कार्यालय जिला युवा कल्याण एवं प्रा0र0 दल अधिकारी नैनीताल

पत्रांक-65 / यु0क0 / श0मो0ना0गो0-मिनी स्टे0 / 2022-23

विषय-जनपद-नैनीताल के शहीद मोहन नाथ गोस्वामी मेमोरियल मिनि स्टेडियम लालकुआं के निर्माण कार्य हेतु 4.9962 है0बन भूमि का हैर वानिकी कार्यों हेतु युवा कल्याण एवं प्रा0र0 दल विभाग को हस्तान्तरण (online No-FP/UK/OTHRRS/21599/2016)

संदर्भ-कार्यालय -अपर प्रमुख बन संरक्षक एवं नोडल अधिकारी बन संरक्षण उत्तराखण्ड का पत्रांक-1642 / FP/UK/OTHRRS/21599/2016) दिनांक 07.01.2023

SITE PLAN

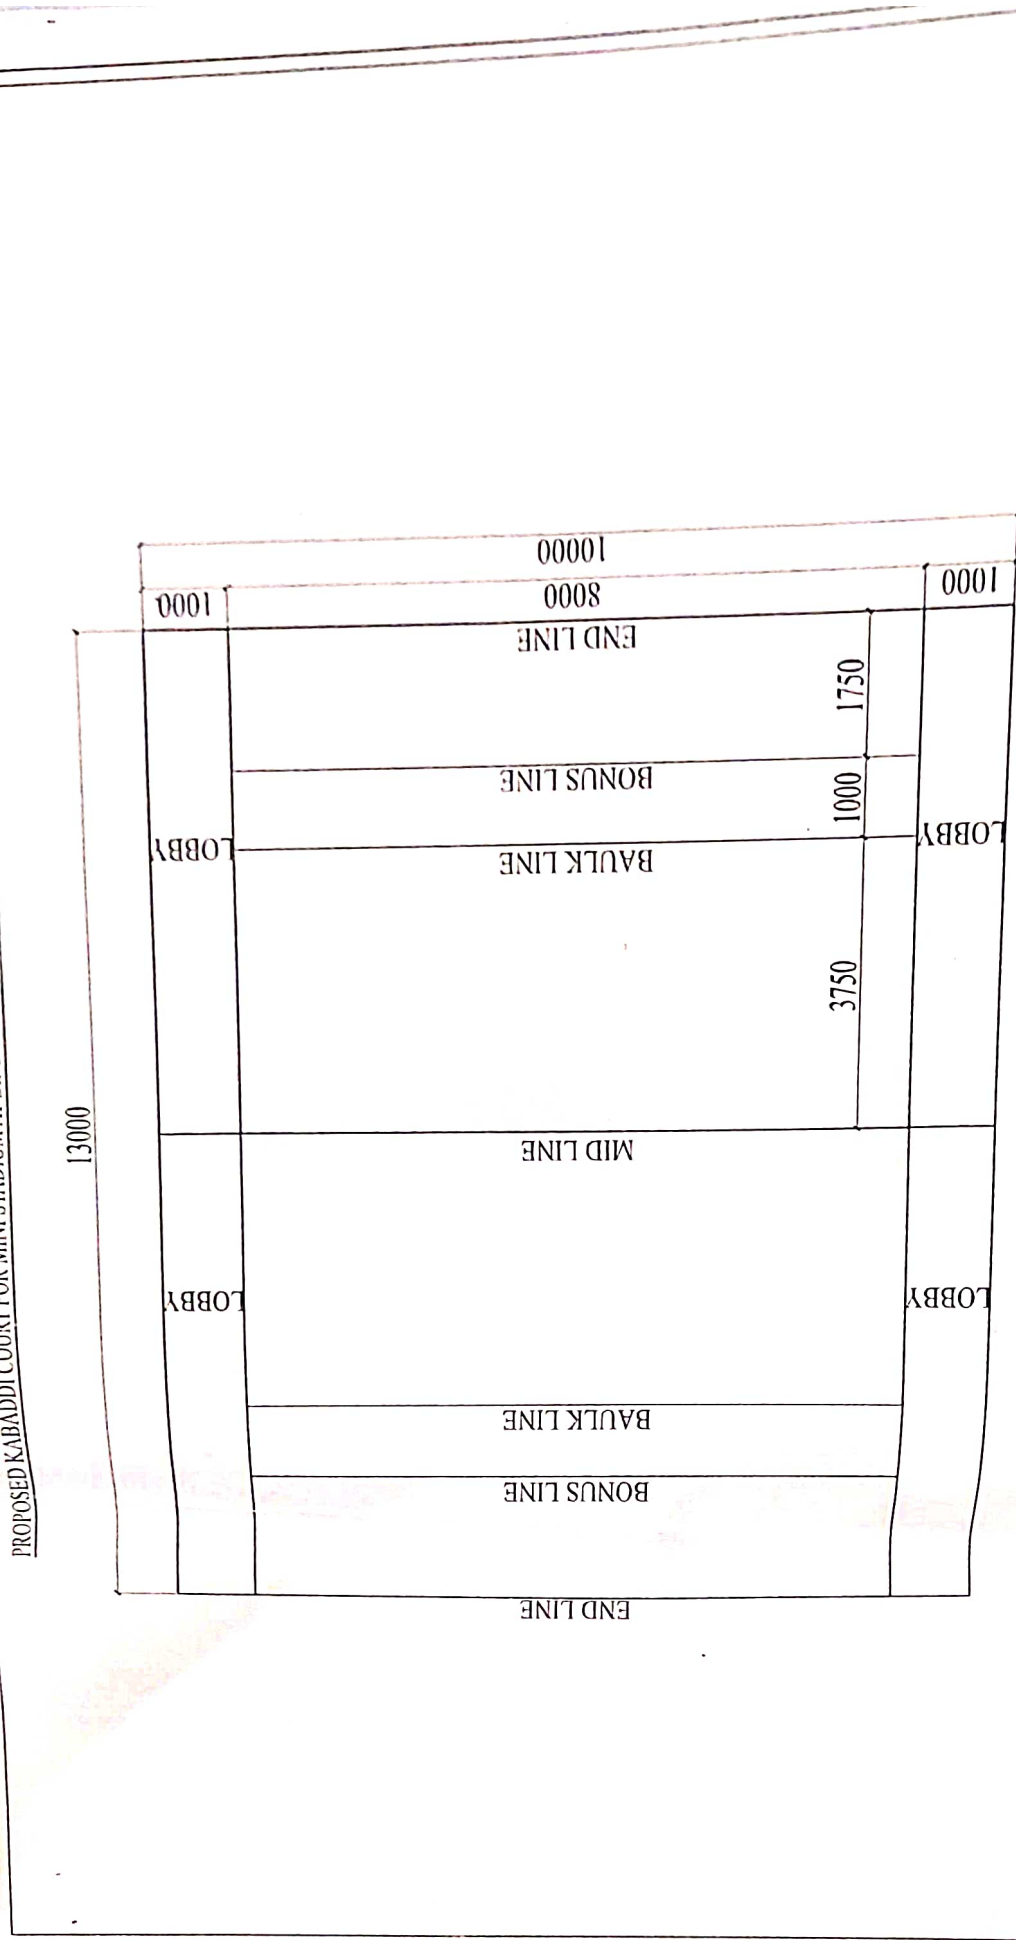
The lay out plan aploded as an additional document in online part -01.shows presence of hostile in the area .which has not been reflacted in the component wise breakup.state Government is requested to submit clerification in this regard and it is also requested that all the component are required to be provided at para B 2.4.(component wise breakup) in part 1.

उक्त बिन्दु के अनुपालन में परियोजना प्रबन्धक अस्थाई निर्माण इकाई (खेल) देहरादून को उक्त प्रस्तावित खेल मैदान में बनने वाले कम्पोनेन्ट का अलग-अलग ले आउट प्लान तैयार कर (11 प्रति रंगीन) उक्त खेल मैदान में बनने वाले सभी कम्पोनेन्ट की अलग-अलग रंगीन ले आउट प्राप्त होते ही इसे आनलाइन अपलोड कर दिया जायेगा।
